SUS株式会社

## アルミパイプ構造材シリーズカタログNo.6「訂正とお詫び」

## アルミパイプ構造材シリーズカタログGF No.6 正誤表

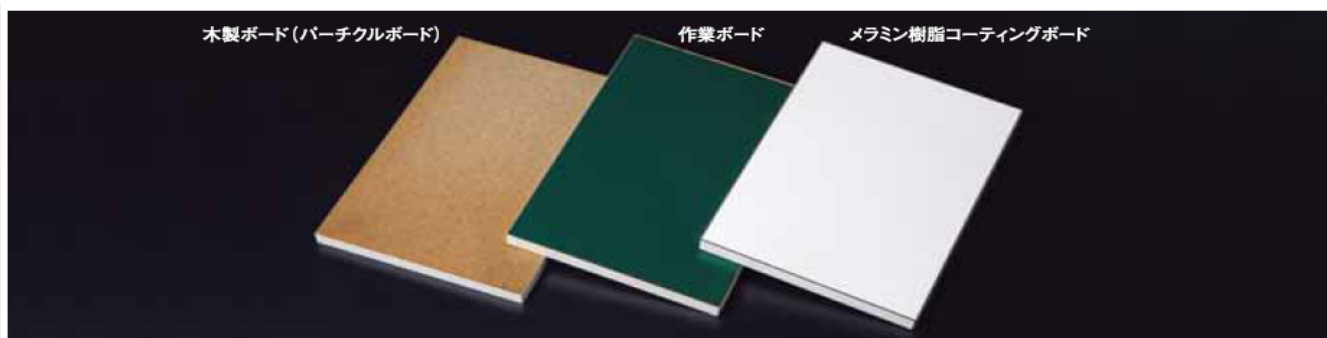
109	GF-S	166	-	-	GFJ-B83	ロータリーコネクタS 図中寸法誤記訂正	側面図 40、35	側面図 52、47	2017/5/16
